島根原子力発電所 2 号機に
おけるプルサーマル計画について

平成 21 年 3 月

松 江 市

2 1 項目の質問に対する回答、意見、松江市の考え方

図 2 - 1 島根原子力発電所における燃料プール内の使用済燃料貯蔵量の推計

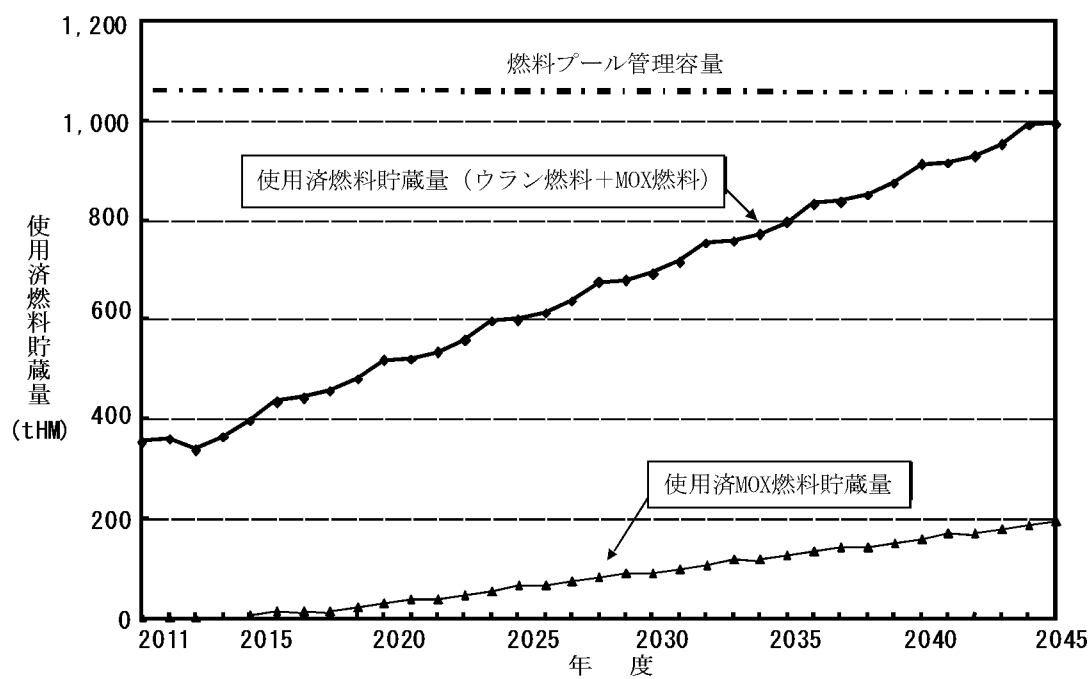
質問項目	2. 使用済みウラン燃料と使用済みMOX燃料の貯蔵量及び処理について
質問内容	使用済みウラン燃料と使用済みMOX燃料の貯蔵量は、2045 年頃にピークに達し管理容量を超えるとの推計を発表されているが、それぞれの貯蔵量の年次ごとの詳細な数量をお示しいただきたい。 また、仮に第二再処理工場の操業に遅れが生じるような場合には、使用済みウラン燃料と使用済みMOX燃料をどのように処理されるのか、具体的な計画をご説明いただきたい。
中国電力㈱の回答	・島根原子力発電所における使用済燃料の貯蔵量の年次ごとの推計は図 2－1 のとおり 使用済MOX燃料は、当面適切に貯蔵管理し、国の定める処理方策に沿って処理することを考えている。 ・MOX燃料の処理方策は、「原子力政策大綱」において 2010 年ごろから検討を開始し、六ヶ所再処理工場の操業終了に十分間に合う時期までに結論を得ます。また「原子力立国計画」において六ヶ所再処理工場の操業終了頃に第 2 再処理工場の操業を開始し、改修されるプルトニウムはFBRで再利用するとの基本シナリオが示されている。
松江市の考え方	中国電力の回答によれば、使用済み燃料の貯蔵量は 2045 年頃に管理容量に達することが予想されている。国の「基本シナリオ」では、「2045 年頃に第二再処理工場の操業を開始する。」とあり、「2010 年頃からの検討を円滑に開始するため、必要な準備を行っている。」と回答しているので、国が2010年を目途に早急に審議を開始し、第二再処理工場及び中間貯蔵施設の建設について、具体的な計画を策定される必要がある。
